**Schlussverschickung** – 1. Verschickung vom 02.07.2019

Projekt: **Veloroute 13 - Gertigstraße von Mühlenkamp bis Barmbeker Straße B5 (L96)**

Kontrakt-Nr.:	1001-Stadtstraßen
PSP-Nr.:	12908
Bedarfsträger:	Freie und Hansestadt Hamburg Behörde für Wirtschaft, Verkehr und Innovation
Planungs- und Entwurfsdienststelle:	Landesbetrieb Straßen, Brücken und Gewässer Geschäftsbereich Stadtstraßen Planung - S2 -
Baudienststelle:	Landesbetrieb Straßen, Brücken und Gewässer Geschäftsbereich Stadtstraßen Planung - S3-
<b>Baumaßnahme:</b>	Förderung des Radverkehrs
<b>Teilbaumaßnahme:</b>	Veloroute 13 Gertigstraße von Mühlenkamp bis B5 (L96)
<b>Erläuterungsbericht zur Schlussverschickung</b>

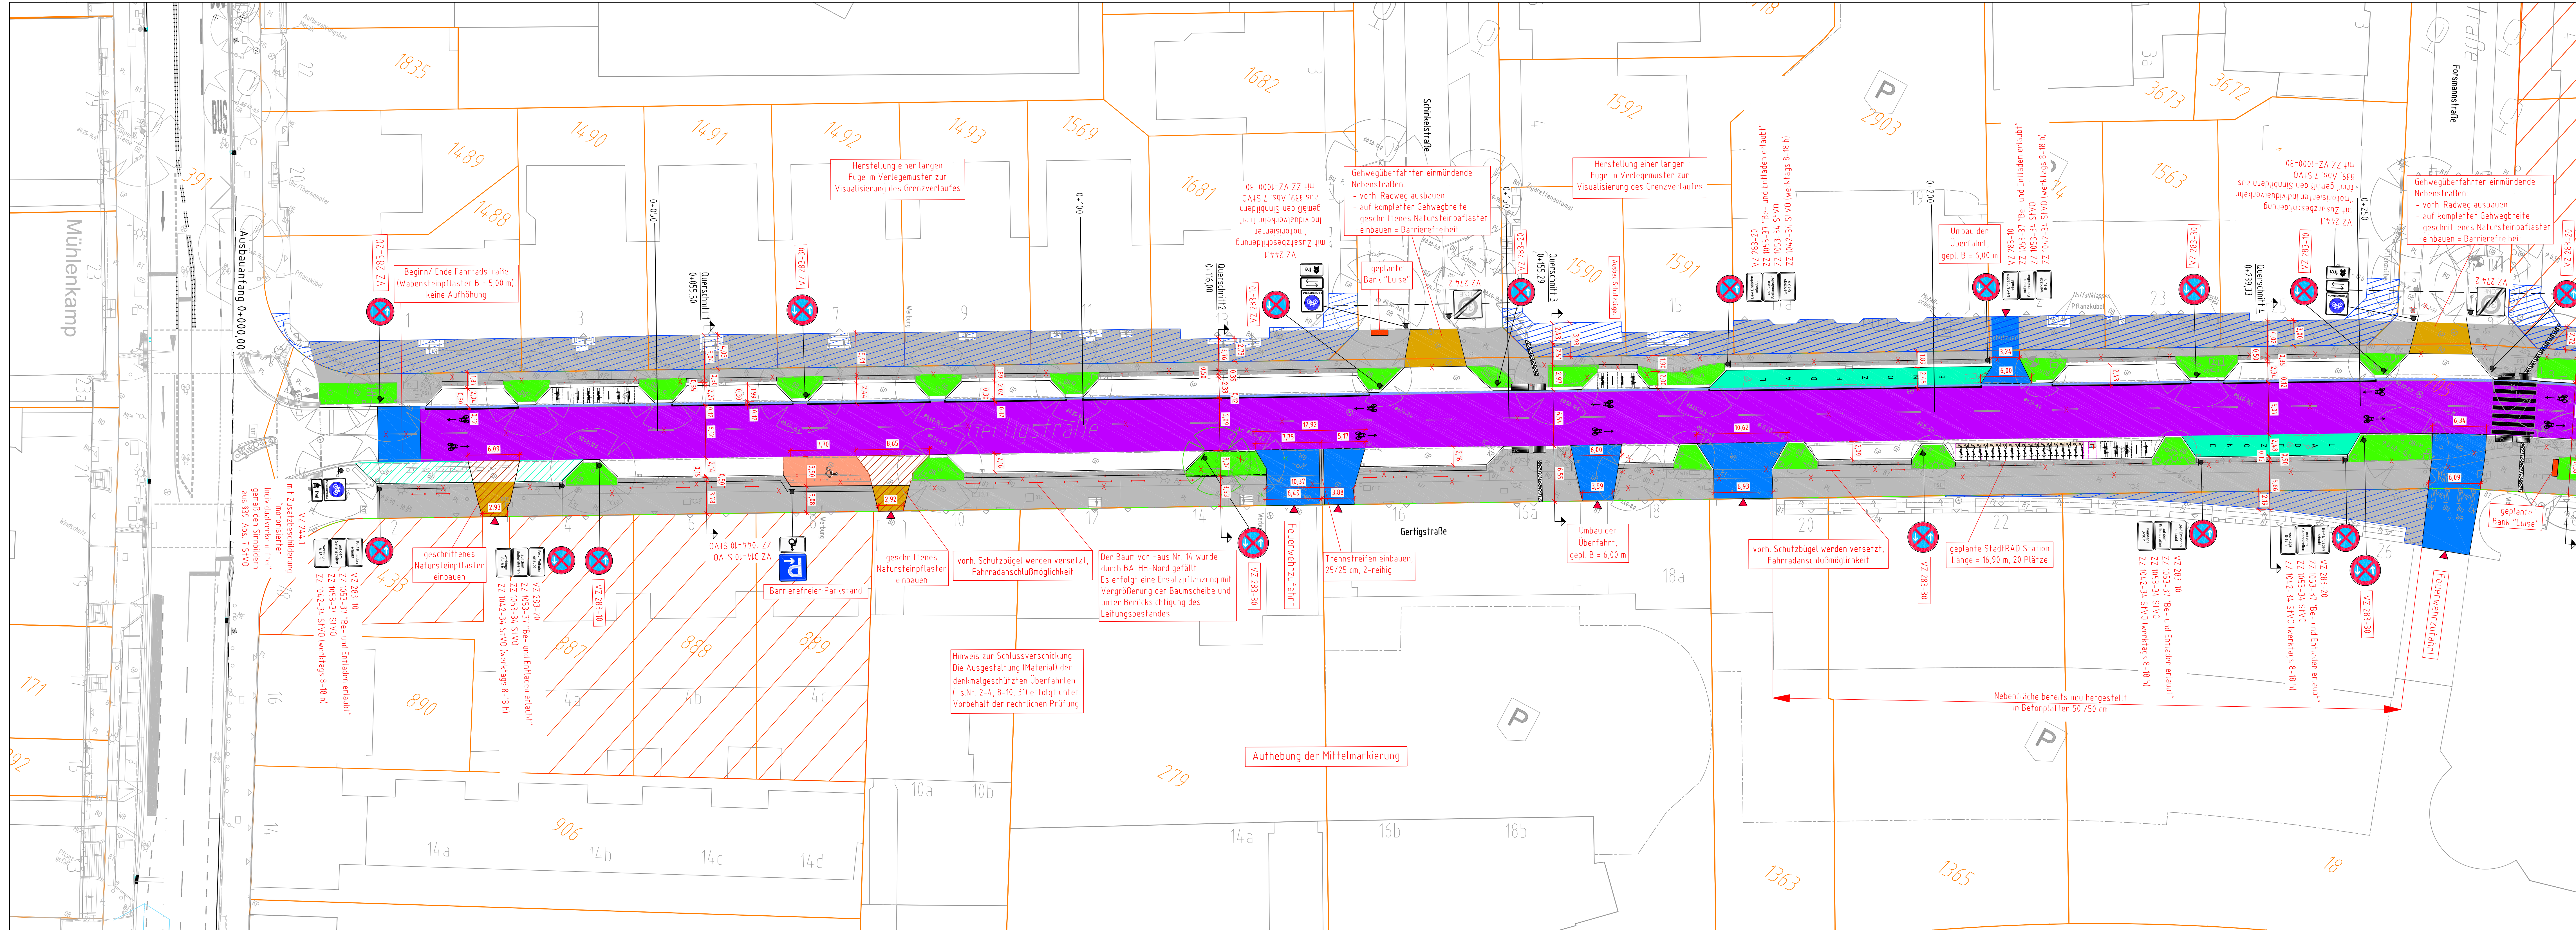
<p>zu Lageplan Blatt 2:                      Die Anordnung der geplanten Fahrradbügel im Bereich der Stationen 0+335 bis 0+433 wird als sehr kritisch gesehen.</p> <ul style="list-style-type: none"> <li>- Anschließen von Rädern an den Innenseiten/ zwischen den Bügelreihen wenig komfortabel.</li> <li>- Gehwegbreiten auf öffentlicher Fläche jeweils auf einer Länge von mehr als 15 m unter 1,50 m, westlich Geibelstraße ca. 25 m und direkt angrenzender Hauseingang; östlich Geibelstraße ca. 55 m, einschließlich Baumstandort.</li> </ul> <p>Dies ist gemäß aktueller Regelwerke nicht zulässig.                      Es wird um Prüfung von Alternativen gebeten. Aufstellung im 90 Grad Winkel oder eine Schrägaufstellung.</p>		<p>Wird geprüft und angepasst.</p>
<p>Bügel sollten grundsätzlich höhengleich von der Fahrradstraße aus erreichbar sein, um Konflikte mit dem Fußgängerverkehr zu vermeiden.</p>		<p>Aufgrund der Beibehaltung der Bordlinie und der Entwässerungseinrichtung nicht in allen Bereichen machbar.                      Wird soweit möglich umgesetzt.</p>

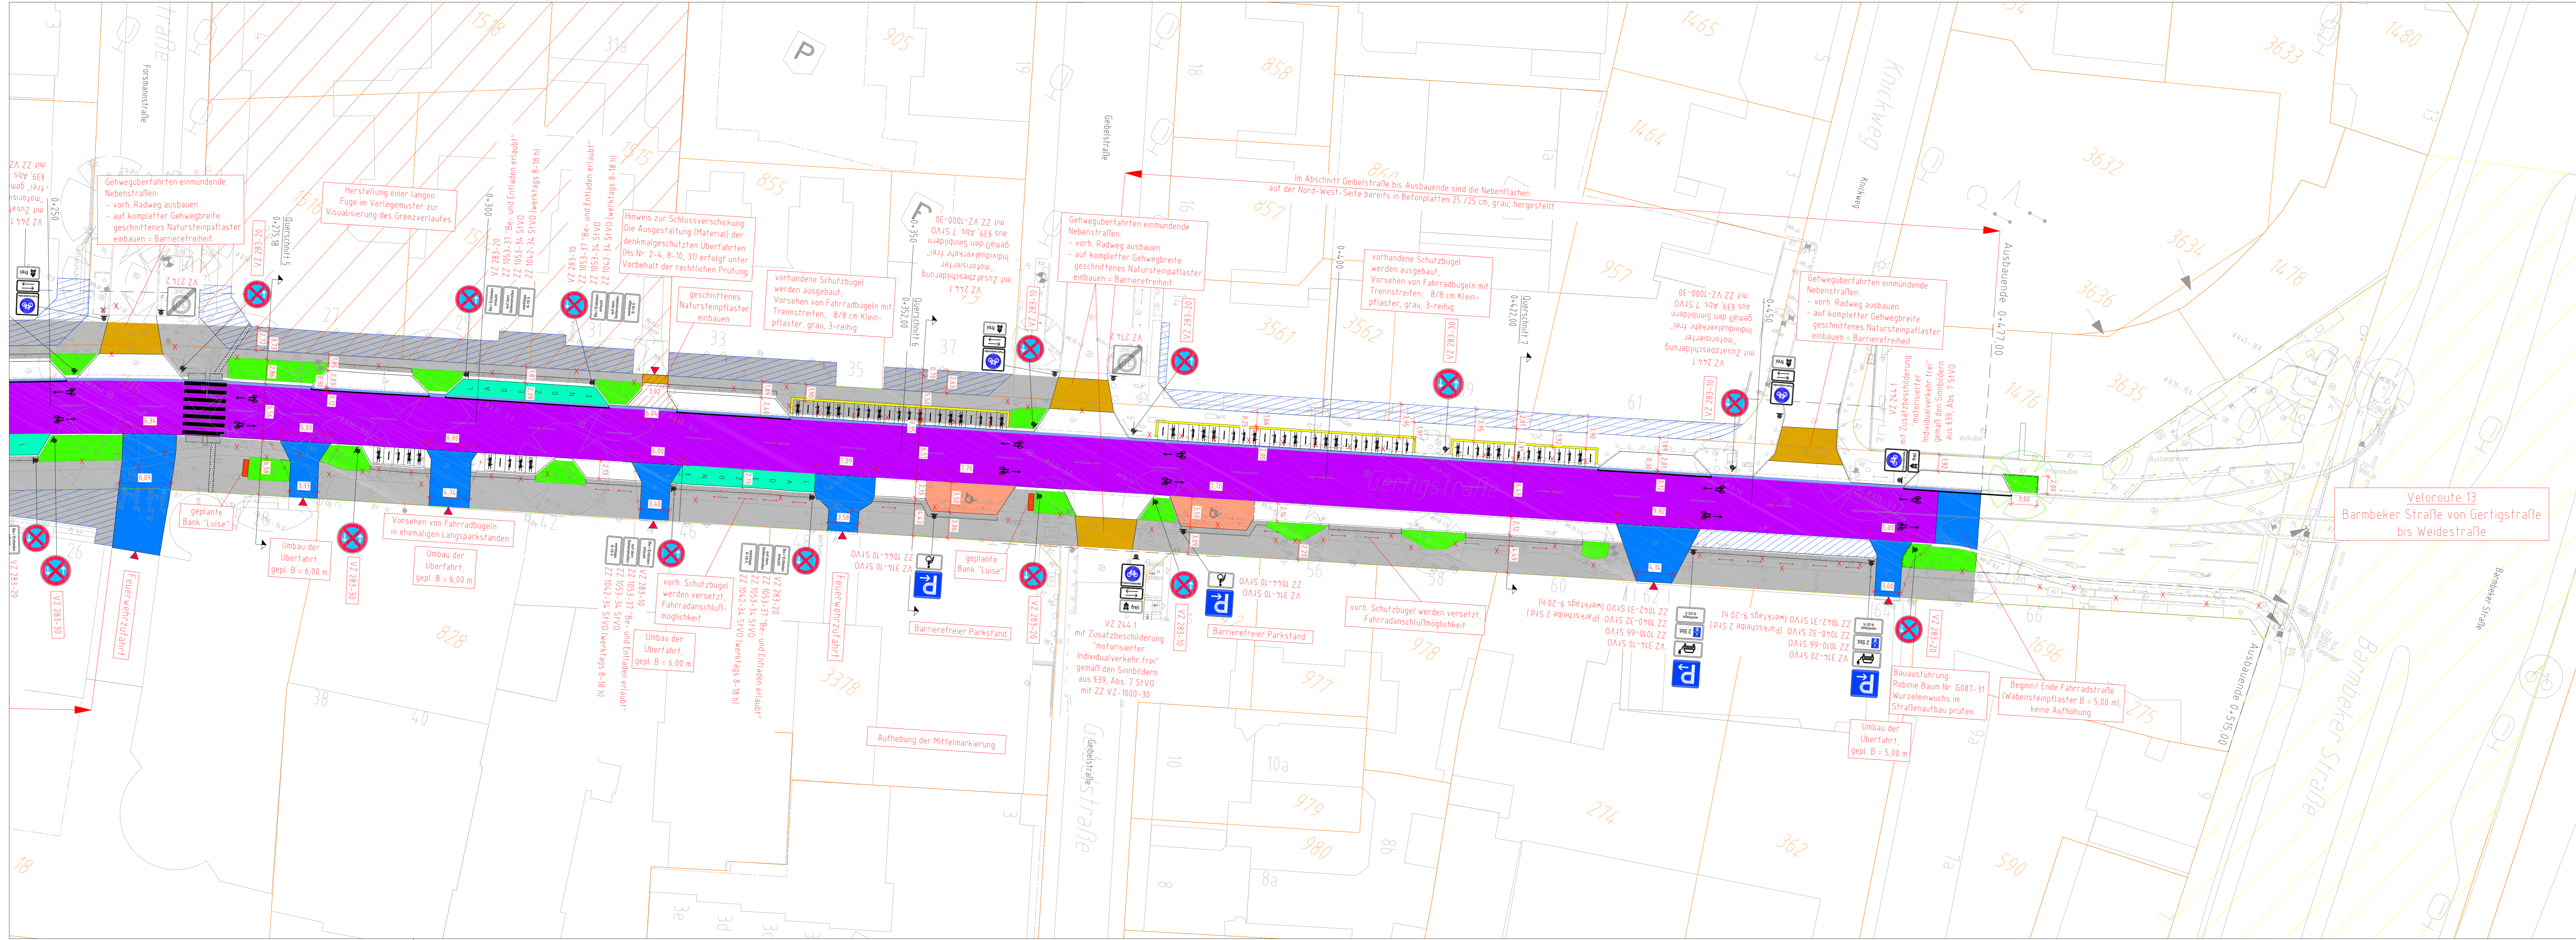
Stellungnahme Behörde	Gemäß LSBG: Nicht berücksichtigt	Gemäß LSBG: Berücksichtigt
<p><b><u>N/MR 3 - Lageplan 1/2:</u></b>                      - Im Wurzelbereich der Baumscheiben ist darauf zu achten, dass die z. T. an der Oberfläche streichenden Baumwurzeln beim Rückbau nicht beschädigt werden.</p>		<p>Wird durch Einschalten eines Baumgutachters bei der Bauausführung berücksichtigt.</p>
<p>- Im Erläuterungstext wird auf Seite 16, Abschnitt <u>Aufbauten</u> zum Rückbau der Gehwege auf die ReStra mit einer Aufbauhöhe von 30 cm verwiesen. Diese Aufbauhöhe kann in vielen Bereichen aufgrund intensiver oberflächennaher Durchwurzelung der Nebenflächen nicht ausgeführt werden. Hier müssen in Absprache mit der baubegleitenden Baumpflege alternative Bauweisen ausgeführt werden. Wo immer möglich, sollte versucht werden, kleine Baumscheiben zu vergrößern.</p>		<p>Wird berücksichtigt.</p>
<p><b><u>N/MR 3 - Lageplan 2/2:</u></b>                      - Beim Ausbau der Nebenflächen ist den flachwurzelnden Straßenbäumen Rechnung zu tragen, in Wurzelbereichen darf kein maschineller Ausbau erfolgen, baubegleitende Baumpflege ist obligatorisch, beim Lückenschluss mit Betonplatten ist ggf. von den Vorgaben der Restraabzuweichen (vgl. Erläuterungstext Seite 16, Abschnitt <u>Aufbauten</u>).                      - Bei der Aufpflasterung mit Wabenstein am östlichen Auftakt der Fahrradstraße muss im Fahrbahnbereich 70 cm tief benachbart zu der Baumscheibe einer Robinie, Baum Nr. G087-31, Pflanzjahr 1979, ausgekoffert werden. Hier ist zu prüfen, ob im Straßenunterbau Wurzeleinwuchs vorhanden ist.</p>		<p>Wird berücksichtigt.</p>
